Asunto : Opinión técnica sobre Estudio de Impacto Ambiental semidetallado.

INF TEC N° D000613-2023-MIDAGRI-SERFOR-DGGSPFFS-GA

Asunto : Opinión técnica sobre el Estudio de Impacto Ambiental
semidetallado (EIA-sd) del proyecto "Línea de Transmisión 220kV
Derivación L2264 – SE Ishcayucro – SE Raurapata", presentado
por Consorcio Energético de Huancavelica S.A.

Figura 1. Parte del Mapa EBA-01. Áreas de aves endémicas-EBA

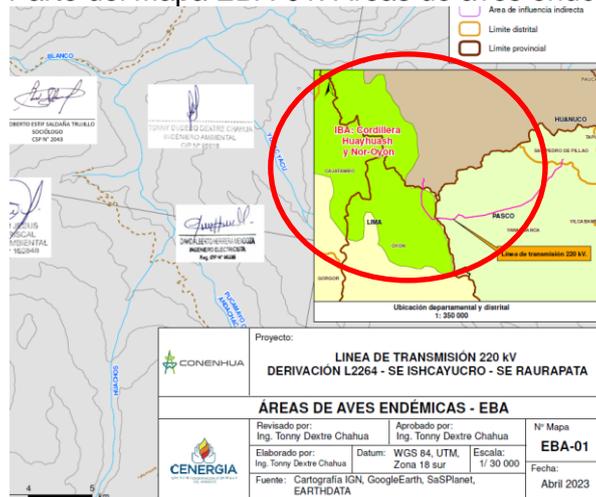
Primera opinión: El Titular incluye en su respuesta el Anexo1 Mapa de IBAS (folio 2974) y Anexo 2. Mapa de EBA (folio 2976), sin embargo, sólo se visualizan algunos componentes principales, por tanto, en los mapas deberá presentar todos los componentes (principales y auxiliares). A su vez, en el Anexo 2. Mapa de EBA (folio 2976) deberá mencionar el nombre del EBA, porque actualmente se menciona el del IBA.

El Titular actualiza los mapas incluyendo los componentes, en ese sentido, la observación se considera ABSUELTA. Sin embargo, al parecer por error material, en el mapa del EBA 051: Peruvian High Andes, aparece el nombre del IBA 070: Cordillera Huayhuash y Nor-Oyón (ver Figura 1), por ello, deberá corregir ello y deberá mencionar el respectivo nombre.

Figura 2. En A, Mapa NDVI del AI del proyecto donde se observa alta predominancia de bofedales y en B, Mapa de AI, imagen satelital Sentinel 2A, donde se observa la presencia de cuerpos de agua y ecosistemas hidromórficos bofedales

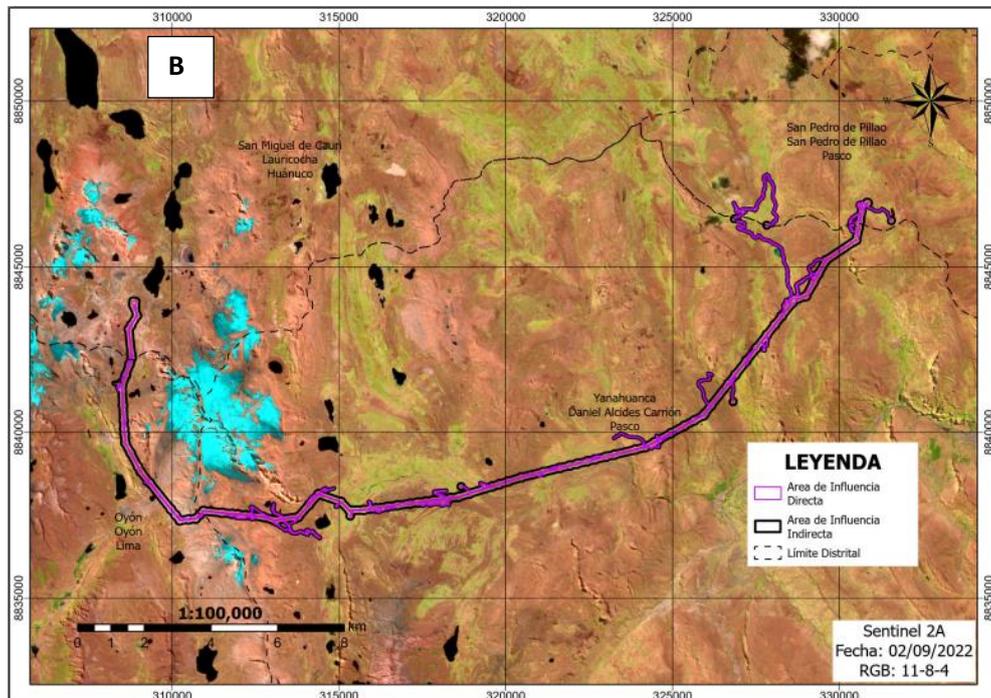
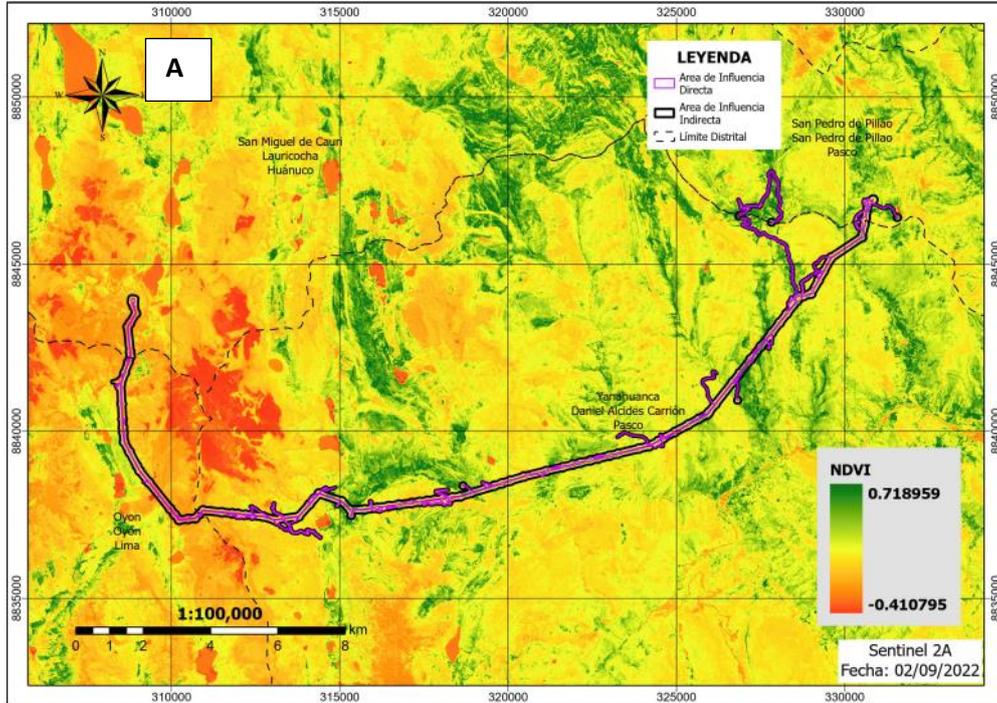
También se aprecia que, respecto a los ecosistemas frágiles, el Titular solo ha considerado a los bofedales, sin embargo, el Titular debe considerar que las lagunas altoandinas también son consideradas como ecosistemas frágiles según el artículo 99 de la Ley 28611 Ley General del Ambiente, modificado por la Ley 29895. Por lo tanto, la laguna Putusay debe ser incluida en la descripción y evaluación del impacto Alteración de ecosistemas frágiles.

Por lo tanto, la presente observación se considera **NO ABSUELTA**, respecto al literal b).
